PROJET EOLIEN DU HAUT PLATEAU

DOSSIER D'AUTORISATION UNIQUE

AVIS CONSULTATIFS

PROJET EOLIEN du Haut Plateau
Communes de Villers-Carbonnel, Barleux et Belloy-en-Santerre (80)
Etude d'impact sur l'environnement
ANNEXE 1 : réponses aux consultations

Polygone d'étude

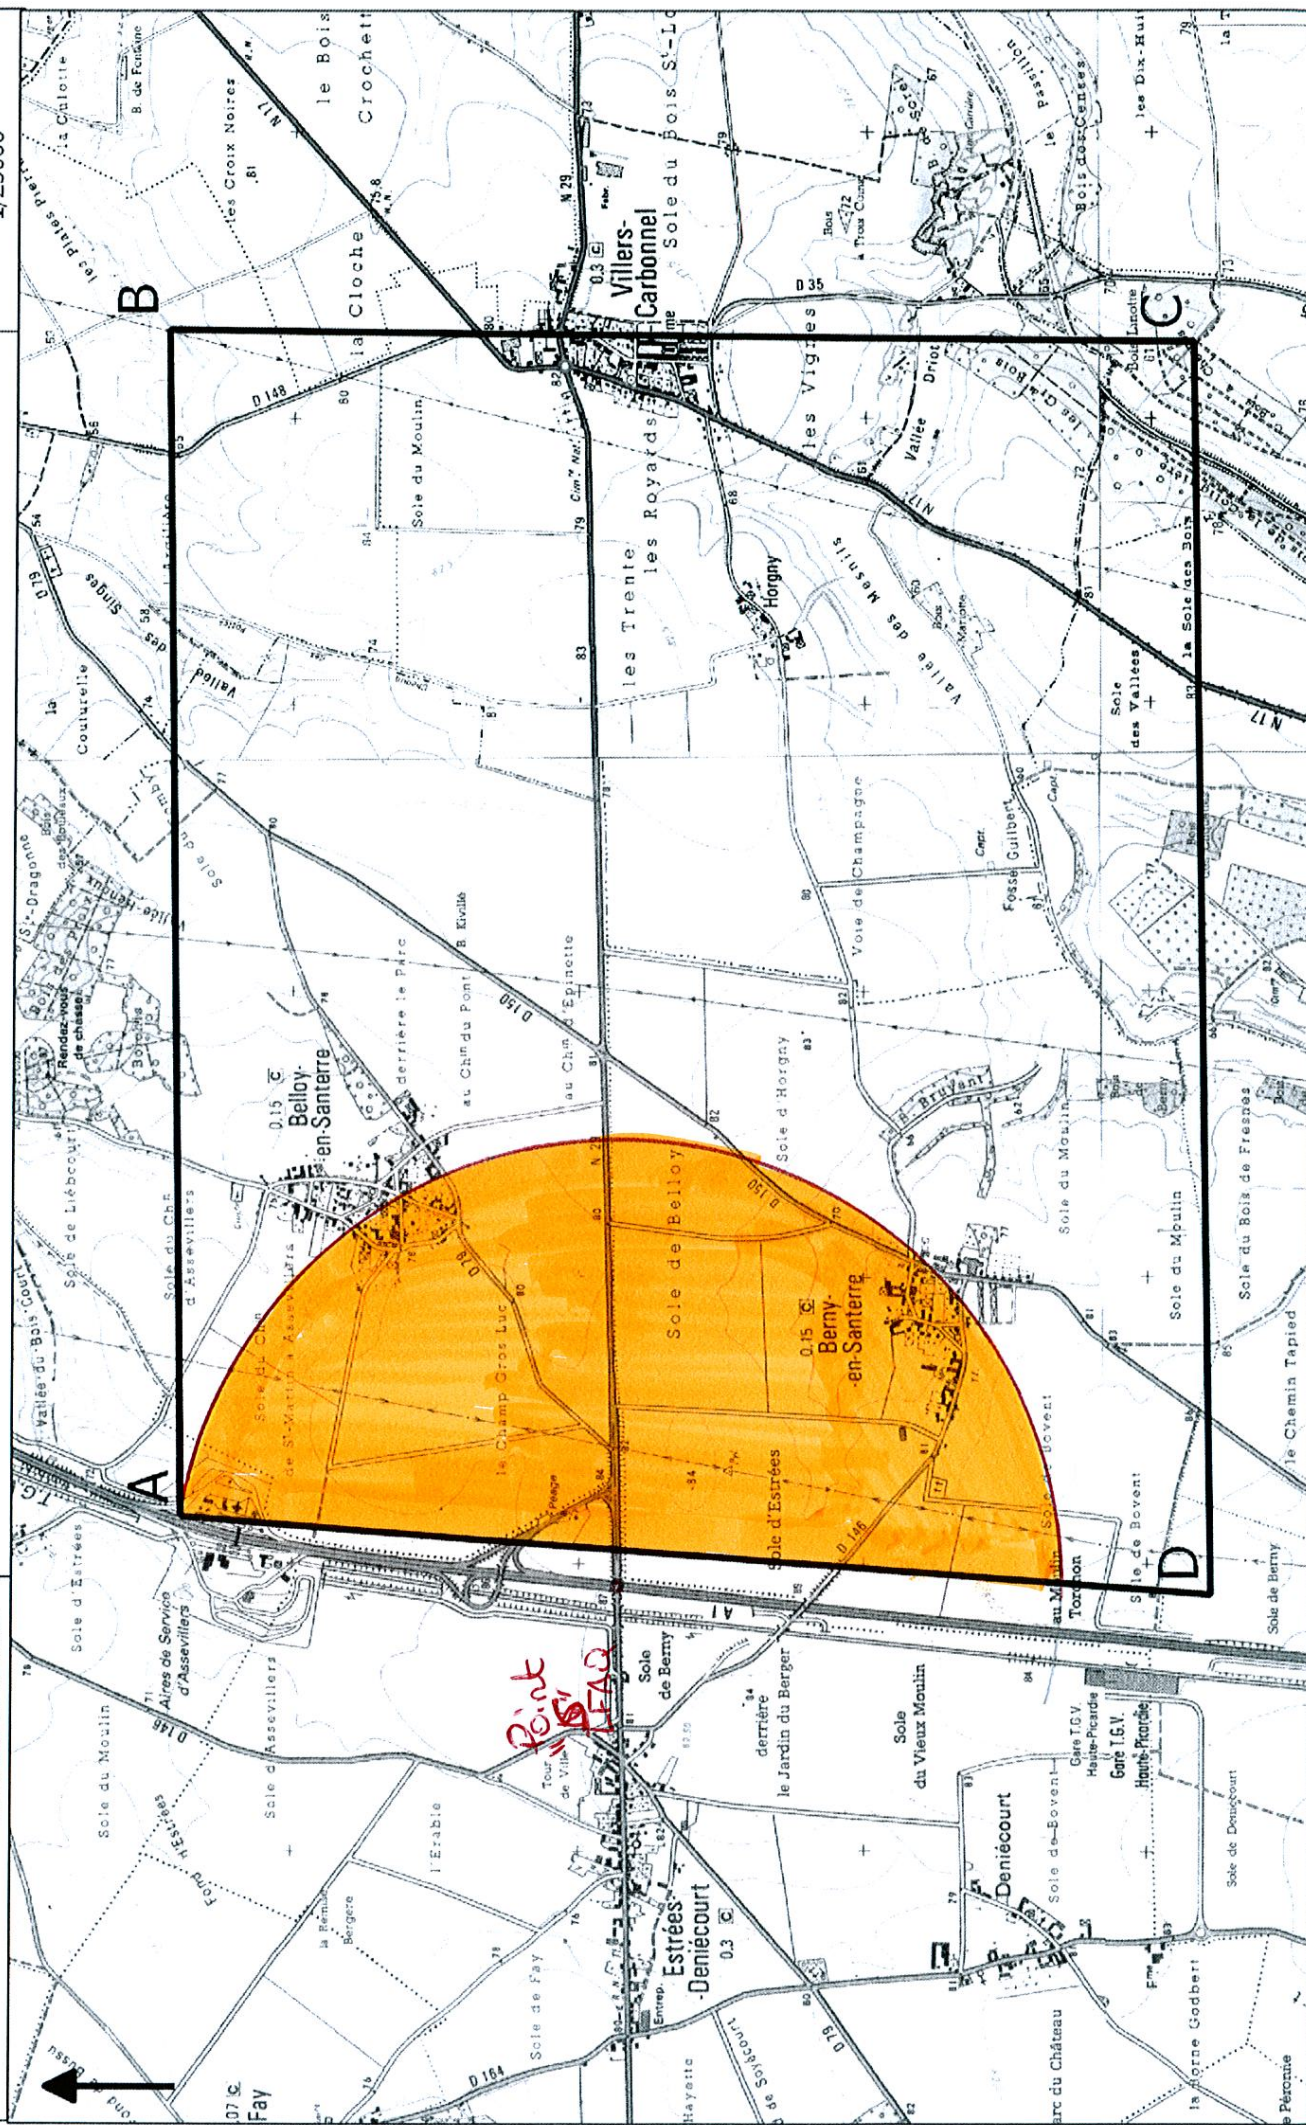
Néanmoins la zone colorée est située dans la zone de protection d'un point constituant le début d'un cheminement obligatoire dont l'altitude d'utilisation est de l'ordre de 150m. Dans cette zone, l'aviation civile sera amenée à émettre un avis défavorable concernant l'implantation d'éolienne.
